# AUTORIDAD NACIONAL DE LICENCIAS AMBIENTALES

## RESOLUCIÓN N° 001550 (23 JUL. 2024)

“Por la cual se decide una solicitud de licencia ambiental global y se adoptan otras determinaciones”

***Figura Zona y franja para el monitoreo de las zonas de control a la erosión y socavación.***

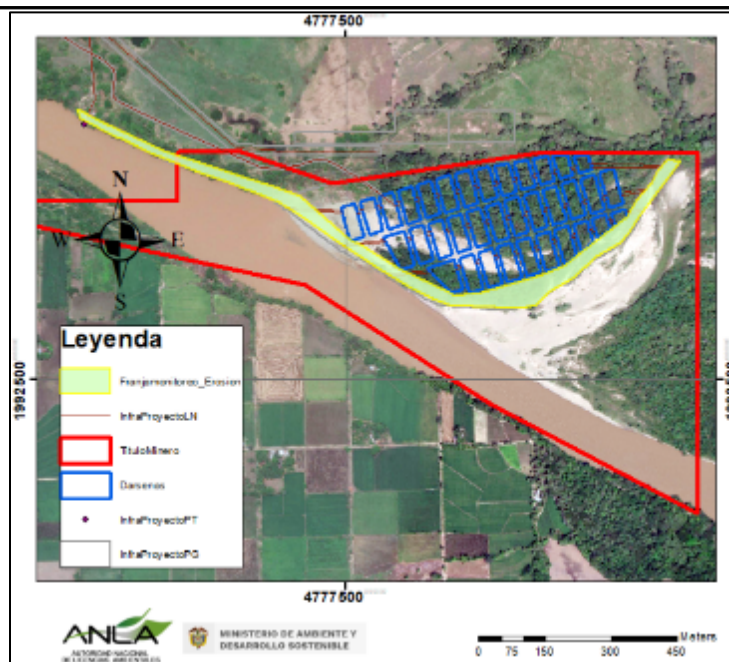
*Asimismo, con la finalidad de robustecer las obligaciones y el control integral de los impactos se requiere incluir acciones e indicadores para el control a la erosión y socavación lateral del río, los cuales estarán enfocados en incluir una red de monitoreo con puntos de control en el terreno por medio de mojones en el terreno, cuyo objetivo es verificar las condiciones topográficas y morfología del terreno en las zonas adyacentes al área de intervención minera que serían las áreas más expuestas a la socavación del río por la intervención del proyecto, estos puntos de control y monitoreo deberán estar en la franja en color amarillo que se presenta a continuación:*

**Figura Zonas críticas al interior del área de influencia**

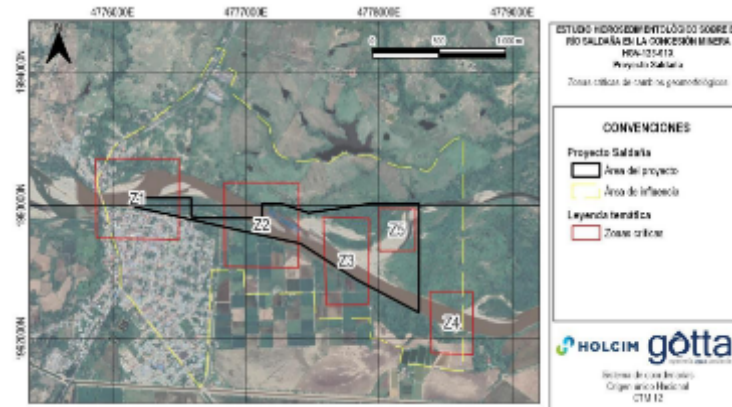
meses en un lapso de mínimo 6 meses previos a la construcción del proyecto, durante la construcción (1 año) y un año adicional durante la etapa de operación, en caso de no presentarse impactos significativos se podrán modificar las frecuencias a cada seis (6) meses que abarque caudales bajos y altos. Adicionalmente, es de destacar que las batimetrías deberán tener una extensión desde la zona 2 hasta el final del área de influencia con secciones distanciadas como mínimo 200 m y se deberán en lo posible realizar en el mismo sitio para realizar el respectivo análisis multitemporal.

Figura Zonificación de Manejo Ambiental

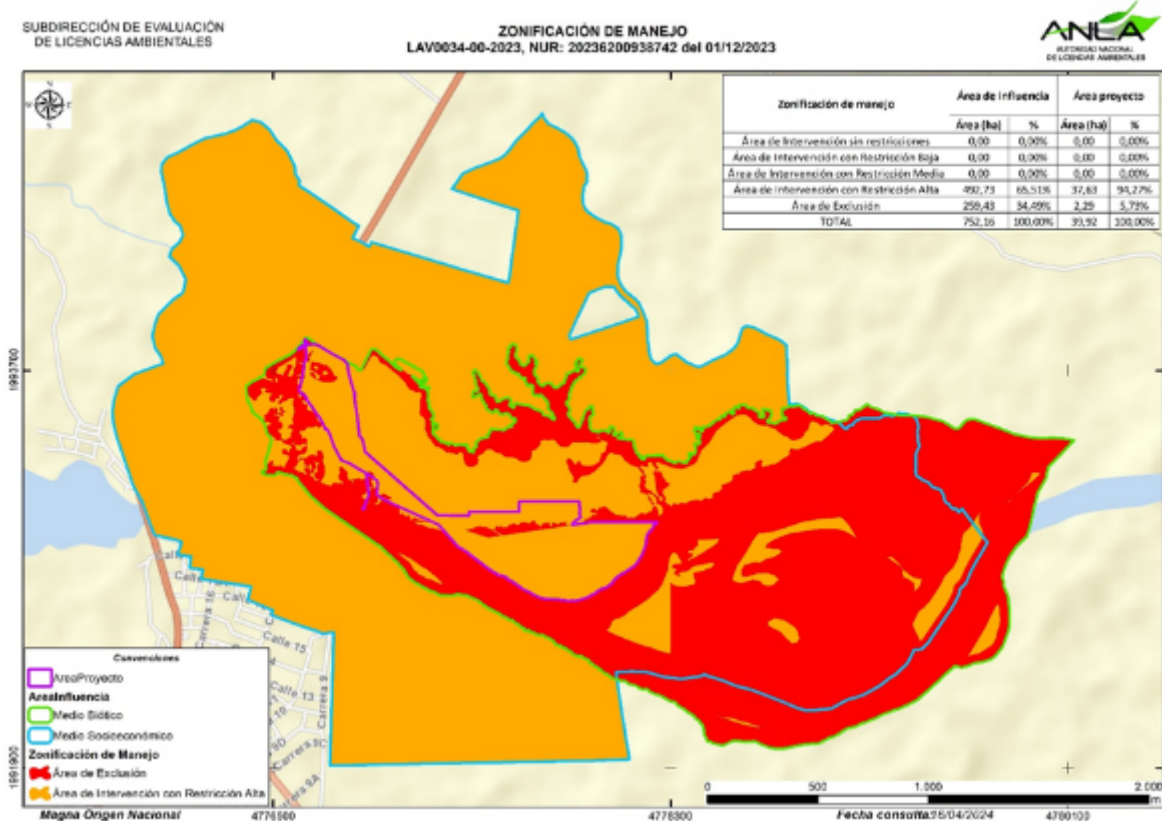
Obras y actividades de infraestructura como lecho de secado, patio de crudo, vía y banda transportadora

Se permite la intervención de las actividades y obras autorizadas en la solicitud con la implementación de las medidas del PMA con el seguimiento y monitoreo a su efectividad.
